ANEXO 5:

JUSTIFICACIÓN DE LA SUBSANACIÓN DE
LOS INFORMES SECTORIALES QUE
AFECTAN A LA TRAMITACIÓN DEL PLAN
PARCIAL ZI1-M2 EN MOLINA DE SEGURA

Estructura orgánica actual del PGMO de Molina de Segura

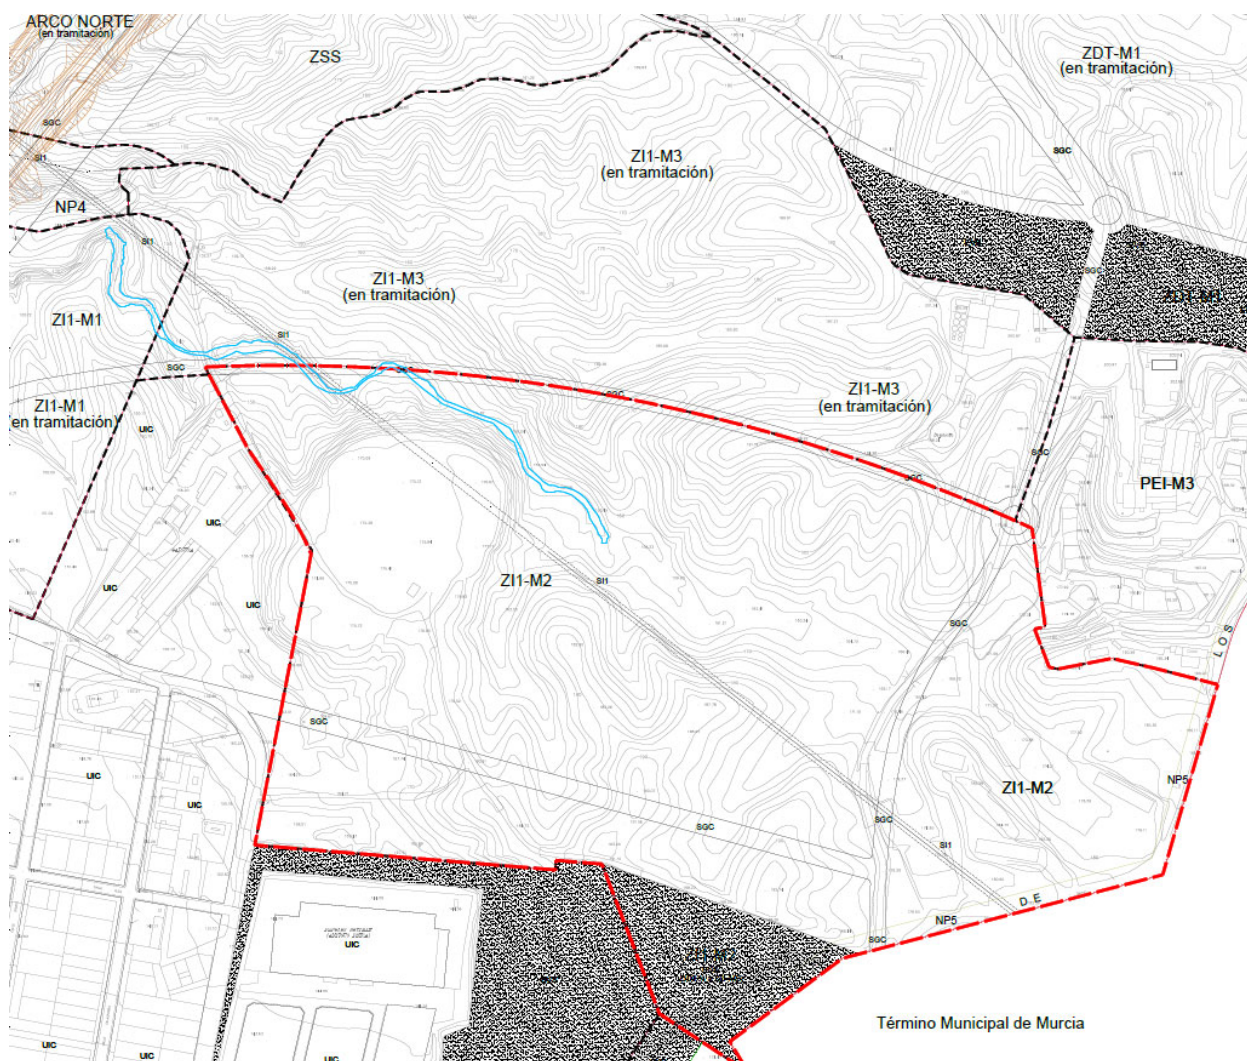
En relación con el marco urbanístico, la propuesta justifica su coherencia con las determinaciones del planeamiento general. A tal fin, se han reajustado los viales previstos para incardinar la propuesta con los planes parciales colindantes en tramitación (ZDT-M1, ZI1-M3 y ZI1-M1).

Además, y según lo previsto en el artículo 123 de la LOTURM, se ha procedido a ajustar la delimitación del Plan por la zona norte, en una cuantía inferior al 10 %, para adecuarla a la realidad física, ya que cuando se diseñó el Plan por el PGMO de Molina no se tuvo en cuenta la existencia del cauce de una rambla, que imposibilita la ejecución del Sistema General de Comunicaciones previsto por el PGMO de Molina de Segura.

Como puede apreciarse en la imagen anterior, existen cuatro interferencias entre el cauce de la rambla y el Sistema General de Comunicaciones definido por el PGOU, que imposibilita su ejecución, y para llevar a cabo el desarrollo del Plan se propone lo siguiente:

- El desplazamiento del Sistema General de Comunicaciones hacia el norte, con la finalidad de reducir las cuatro interferencias entre el cauce de la rambla y el Sistema General de Comunicaciones, que pasaría a una sola, y se resolvería con una solución puntual de marco.
- Esta nueva propuesta de ordenación se adapta a las características del cauce natural existente.
